Vorlagennummer: BV/24/165
Vorlageart: Beschlussvorlage
Öffentlichkeitsstatus: öffentlich

Beschlussvorlage über das gemeindliche Einvernehmen zum Bauantrag: „Haus Königseck – Neubau Haus II: Empfang, Speisesaal, Küche u. Gruppenräume, Gästezimmer, Appartements – Putbuser Straße 6“

hier: Antrag auf Befreiung nach § 31 Abs. 2 BauGB von den Festsetzungen des Bebauungsplanes Nr. 1 „Zentrum“ der Gemeinde Ostseebad Binz (Baufeld) sowie Antrag auf Abweichung nach § 67 Abs. 2 LBauO M-V entsprechend des § 4 Abs. 2 b (Vorbauten) sowie entsprechend des § 7 Abs. 1 c (Dachabschluss) der Gestaltungssatzung der Gemeinde Ostseebad Binz

Auszug Lageplan

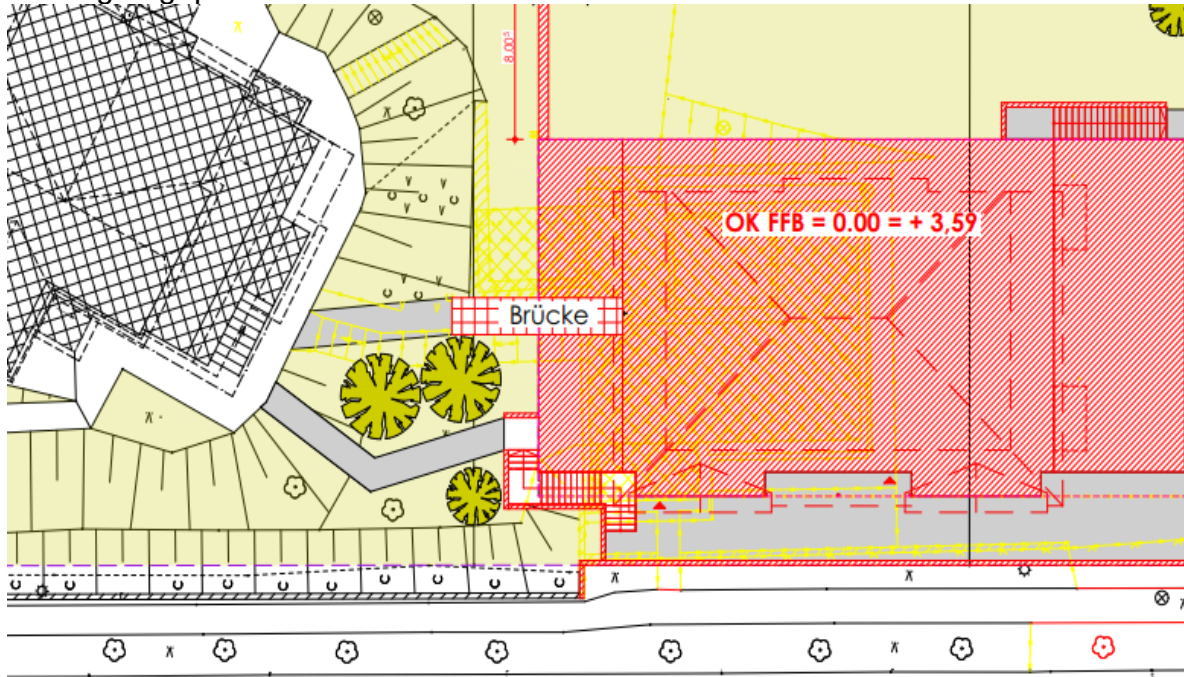
1. Überschreitung Baufeld

„Der Hauptbaukörper befindet sich innerhalb der Baugrenzen. Die geplante Brücke an der Ostseite nimmt weniger als ein Drittel der Breite der Ostfassade ein und ist mehr als 2 m von der Nachbargrenze entfernt. Abweichend vom §6 Abs. 6 P.2b LBauO M-V tritt die Brücke mehr als 1,50 m vor der Außenwand hervor.“

Die Brücke ist als zweiter baulicher Rettungsweg erforderlich und führt ins Gelände des gegenüberliegenden Hangs.“

Das Vorhaben hält die Festsetzungen des Bebauungsplanes Teil B-Text nicht ein. Entsprechend des Pkt. 2.3 dürfen die Baugrenzen seitlich und rückwärtig ausschließlich mit unterirdischen Bauteilen überschritten werden. Zwar handelt es sich hierbei um den notwendigen zweiten Rettungsweg, dieser kann angesichts eines Neubaus jedoch auch ohne Befreiung von den Festsetzungen des Bebauungsplans geplant und umgesetzt werden.

Die Verwaltung empfiehlt daher, dem Antrag auf Befreiung nicht zuzustimmen.

Ausschnitt Grundriss 1. OG

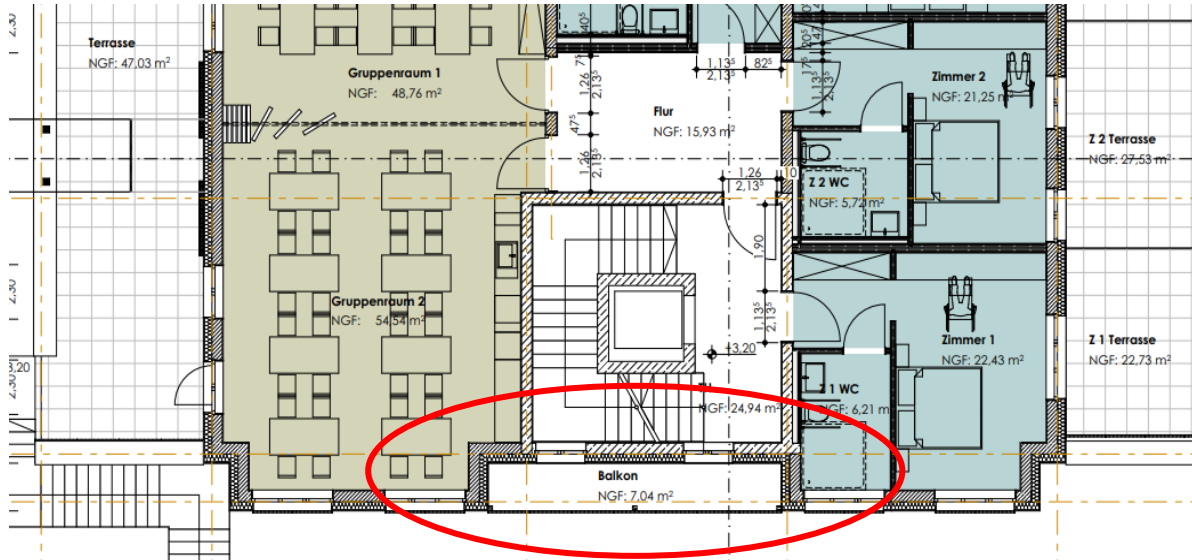
2. Abweichung von der Gestaltungssatzung (Vorbauten)

„Zwischen zwei Seitenresaliten sind die Balkone im 1.OG und im 2.OG eingespannt.“

Das Vorhaben hält die Tatbestandsvoraussetzungen für die Erteilung der Abweichung entsprechend des § 4 Abs. 2 Buchstabe b ein. Die Balkone sollten eingespannt und vor die Fassade gestellt (aufgeständert) werden.

Die Verwaltung empfiehlt daher, dem Antrag auf Abweichung zuzustimmen.

Ausschnitt Ansicht Ost

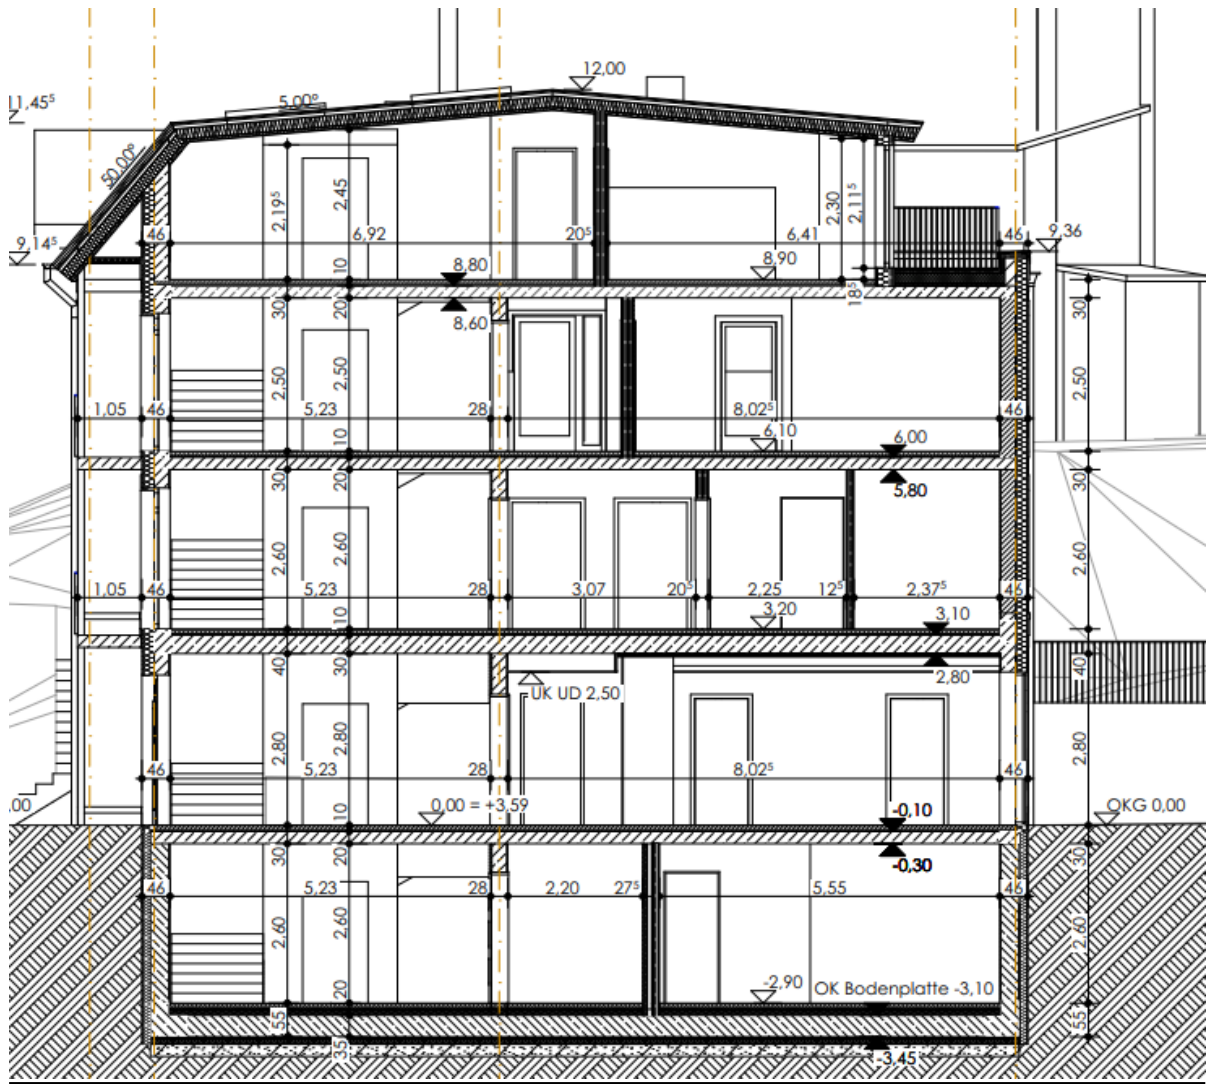
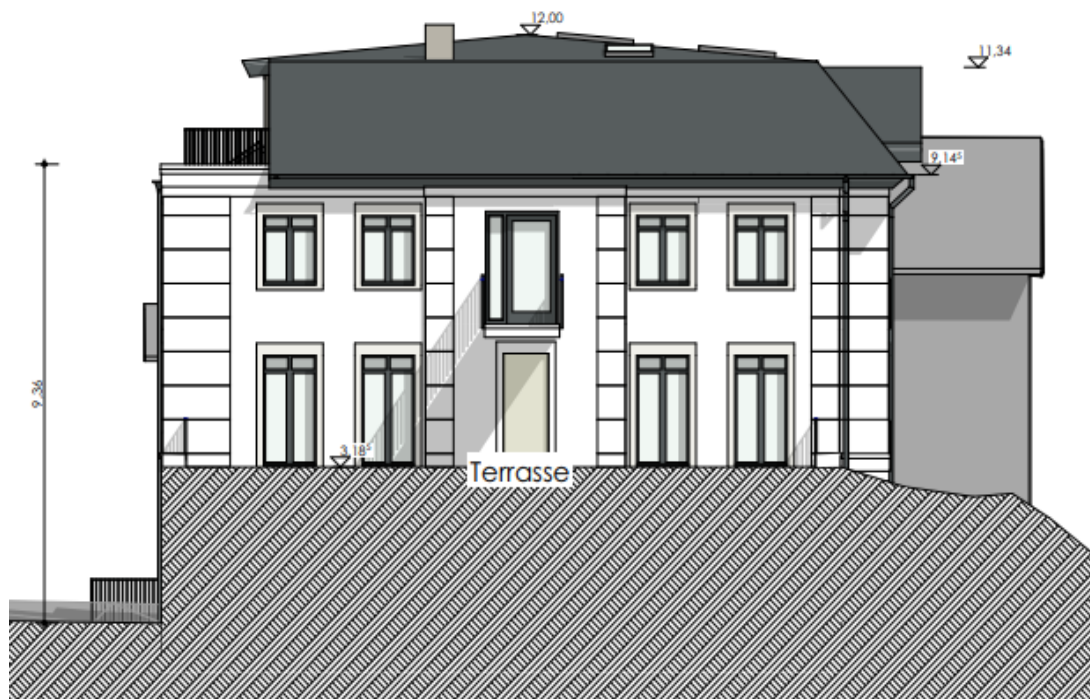
„Das obere Segment des Mansardendachs ist aufgrund der funktionalen Notwendigkeit als Flachdach geplant. Dadurch wird sowie Nutzung des DG gewährleistet, als auch die Anforderung des B-Plans eingehalten.“

Das Vorhaben hält die Tatbestandsvoraussetzungen für die Erteilung der Abweichung entsprechend des § 7 Abs. 1 Buchstabe c ein. Das obere Segment soll als Flachdach ausgeführt werden, um die Nutzbarkeit des Dachgeschosses gewährleisten zu können. Alle weiteren Anforderungen (Dachneigung etc.) werden durch den geplanten Dachabschluss eingehalten.

Die Verwaltung empfiehlt daher, dem Antrag auf Abweichung zuzustimmen.
